ANTALYA BÜYÜKŞEHİR BELEDİYESİ
İMAR VE BAYINDIRLIK KOMİSYONU RAPORU

Antalya İli Alanya İlçesi İncekum Mahallesi Karamahmutlar Mevkii
Manavgat-Alanya-Gazipaşa-Anamur İlçeleri Doğal Gaz İletim Hattı
Güzergahındaki Konut Alanlarına İlişkin
Meri 1/5000 Ölçekli Nazım İmar Planı

Antalya İli Alanya İlçesi İncekum Mahallesi Karamahmutlar Mevkii
Manavgat-Alanya-Gazipaşa-Anamur İlçeleri Doğal Gaz İletim Hattı
Güzergahındaki Konut Alanlarına İlişkin
1/5000 Ölçekli Nazım İmar Planı Değişikliği

TEKNİK DEĞERLENDİRME RAPORU

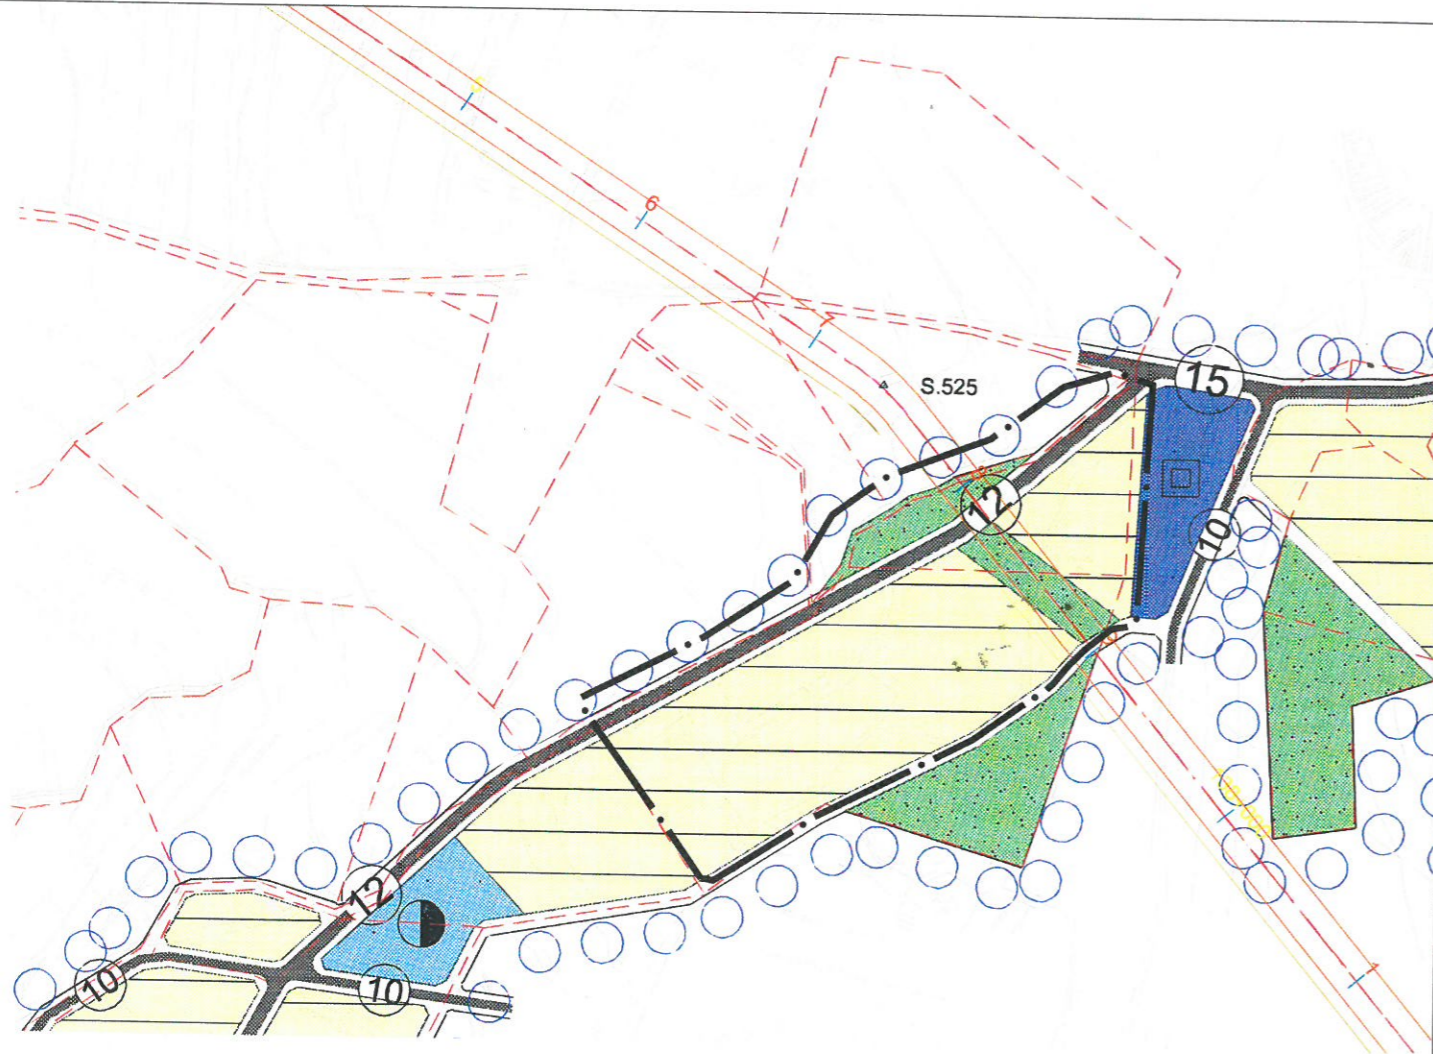
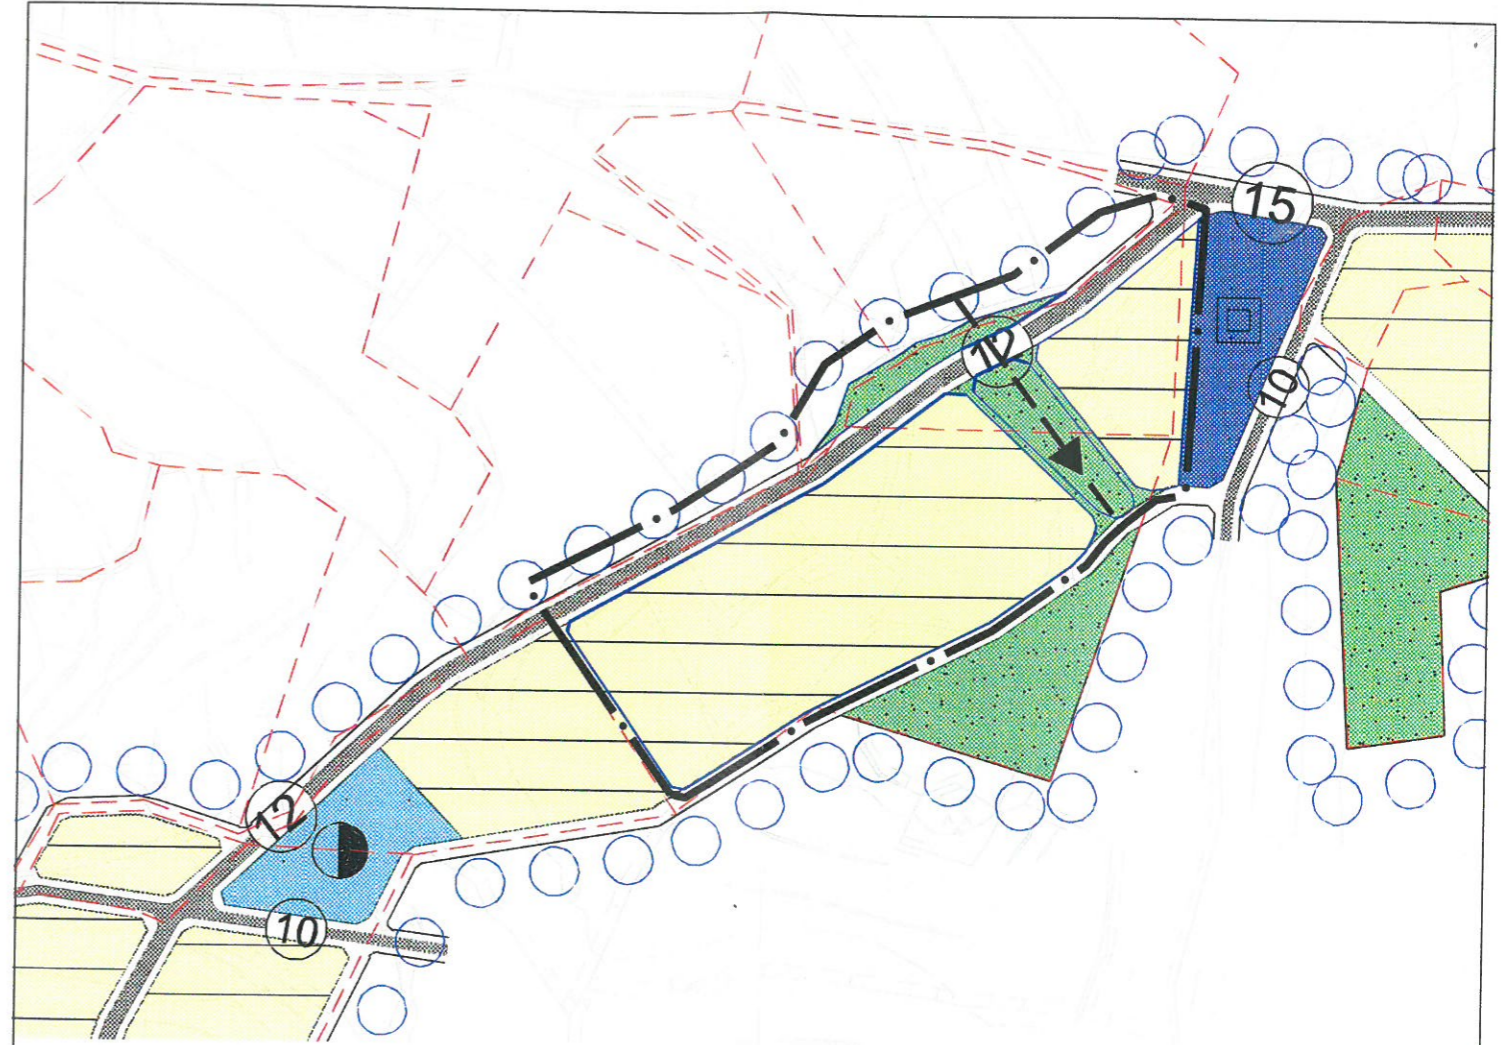
Doğalgaz Boru Hattı Projesinde ait güzergâh üzerinde yer alan az yoğunluklu konut alanları; BOTAŞ Ham Petrol ve Çevre Yönetmeliği'nin 7. Maddesinin c. Fıkrasının 1. Bendinde belirtilen "Borun aksından itibaren konut türü, idari ve sosyal tesisler, okul, hastane, cami ve benzeri dış sınırına yaklaşma mesafesi 7m. den az olamaz" ibaresine aykırılık göstermektedir. Bu sebeple imar planında değişiklik yapıldığı belirtilmektedir.

BİRİM	İMAR VE ŞEHİRCİLİK DAİRESİ BAŞKANLIĞI
TALEP SAHİBİ	ALANYA BELEDİYESİ
MECLİS TOPLANTISININ TARİHİ VE GÜNDEM MADDESİ	Büyükşehir Belediye Meclisinin 10.01.2022 tarihli toplantısında gündemin 99. maddesinde görüşülerek İmar ve Bayındırlık Komisyonuna havale edilmiştir.
TALEP KONUSU	Alanya Belediyesi sınırları içerisinde; İncekum Mahallesi Manavgat- Alanya-Gazipaşa-Anamur ilçeleri doğalgaz iletim hattı güzergâhında bulunan gelişme konut alanlarının düzenlenmesine ilişkin hazırlanan 1/5000 ölçekli Nazım İmar Plan değişikliği.
KOMİSYON RAPORU:	Alanya Belediyesi sınırları içerisinde; İncekum Mahallesi Manavgat- Alanya-Gazipaşa-Anamur ilçeleri doğalgaz iletim hattı güzergâhında bulunan gelişme konut alanlarının düzenlenmesine ilişkin hazırlanan 1/5000 ölçekli Nazım İmar Plan değişikliği Komisyonumuzca incelenmiş, uygun olduğu görüşüne varılmıştır. Komisyon Raporu imza altına alınarak, Meclisin takdirine sunulmuştur.

Şekil.4. Alanya (Antalya) 1/5000 Ölçekli Nazım İmar Planı Değişikliği

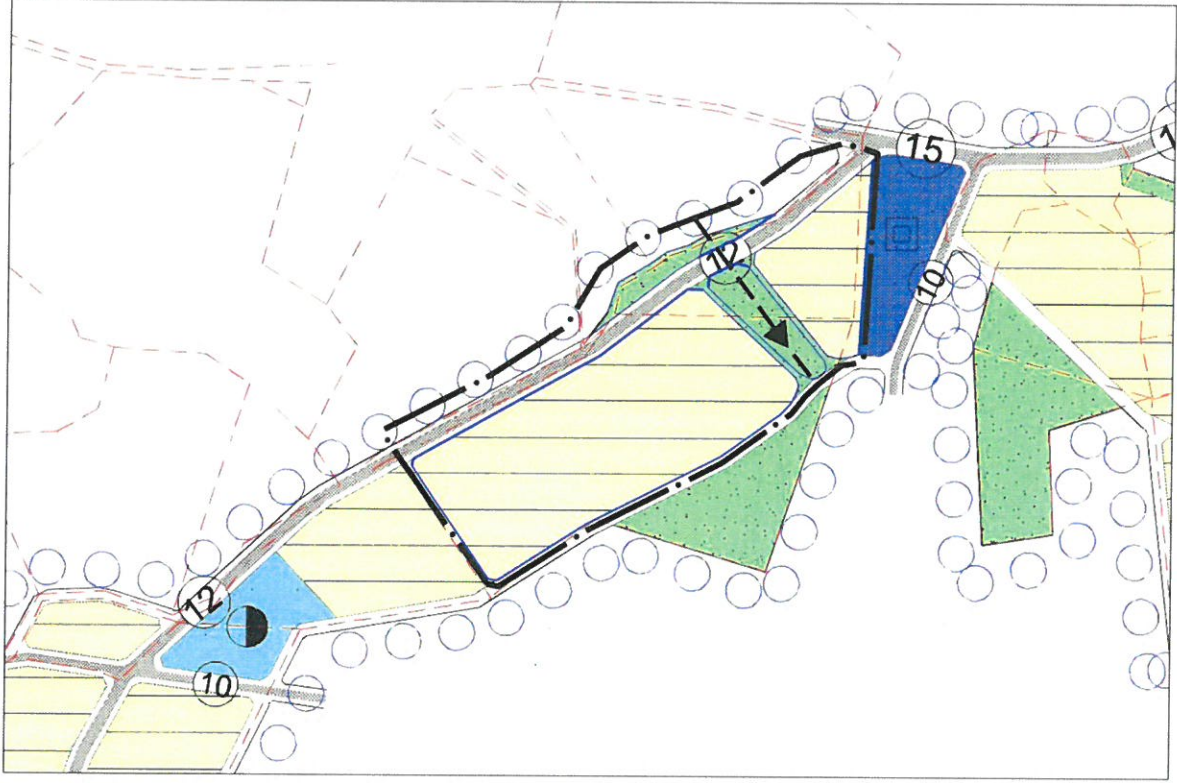
mesafesi 7 metreden az olamaz.” İbaresine aykırılık göstermektedir (Şekil.3). Bu bağlamda; sözü edilen yönetmeliğe uyumluluğun sağlanması kapsamında imar planında ya da doğalgaz boru hattı projesinde plan değişikliğinin yapılması gerekmektedir. Ancak, projeyi hazırlayan Günka, Saçın ve Uzmanel şirketleri, Alanya Belediyesi’ne gönderdiği 12.10.2021 tarihli ve 50060 sayılı dilekçesinde hazırladıkları projeye ait güzergahın son hali olduğunu ve imar alanında geçişleri ile ilgili gerekli çalışmaların yapılması gerektiğini belirtmiştir. Bu kapsamda; sözü edilen doğalgaz boru hattı üzerinde yer alan az yoğunluklu gelişme konut alanları için imar planı değişikliği hazırlanarak 05.11.2021 tarihli 37224 Sayılı kurum görüşü talebi Alanya Belediyesi tarafından Günka, Saçın ve Uzmanel şirketlerine gönderilmiştir (Ek-1 ve Ek-1(I)). 10.11.2021 tarihli 104 sayılı kurum görüşüyleyse Günka, Saçın ve Uzmanel şirketleri; sözü edilen imar planı değişikliğini uygun bularak onaylamıştır (Ek-2). Bu doğrultuda hazırlanan plan değişikliği teklifinde; Manavgat-Alanya-Gazipaşa-Anamur ilçeleri Doğalgaz Boru Hattı Projesi’nin daimi aksı ve yapı yaklaşma mesafesi olarak belirlenen hattın içerisinde yer alan toplam 316,777m² az yoğunluklu gelişme konut alanı sözü edilen sınır hattının içerisinden çıkarılmıştır. Bu kapsamda; sözü edilen gelişme konut alanlarının m²’leri korunarak ada kenarları kuzey yönüne doğru genişletilirken; doğu ve batı yönlerindeyse boru hattına yapı yaklaşma mesafesine kadar geri çekilmiş olup sözü edilen ada kenarlarının kuzeyindeki ve güneyindeki yol genişlikleri ise korunmuştur. Sözü edilen konut alanlarının kuzeyindeki yol genişliğinin de korunup değiştirilmemesi için bahsedilen yol genişliği de kuzey yönüne doğru sözü edilen ada kenarlarına paralel olarak genişletilmiştir. Bu anlamda; plan onama sınırına sınır olan ve bahsi geçen konut alanlarının kuzeyinde yer alan park alanı 576,995 m² azalmıştır. Buna karşın; sözü edilen meri nazım imar planında yaya yolu olarak belirlenen ve yine sözü edilen konut alanlarının arasında kalan park alanının güneydoğusundaki ve kuzeybatısındaki yol genişlikleri ise 5m’den 3m’ye düşürülerek hem konut alanlarının ada kenarlarının sınır hattına geri çekilmesinden dolayı araç yolu kadar genişleyecek olan yol genişliği yaya yolu genişliğinde bırakılmış hem de sosyal altyapı alanlarından biri olan park alanının azaltılmaması sağlanmıştır. Bu bağlamda; sözü edilen yaya yollarının arasındaki park alanı ise 608,514 m² artmıştır. Hazırlanan plan değişikliği teklifi sonrası; plan değişikliği sınırı içerisindeki mevcut ve öneri m²’lerse Tablo.1’de gösterildiği gibi değişmiştir.
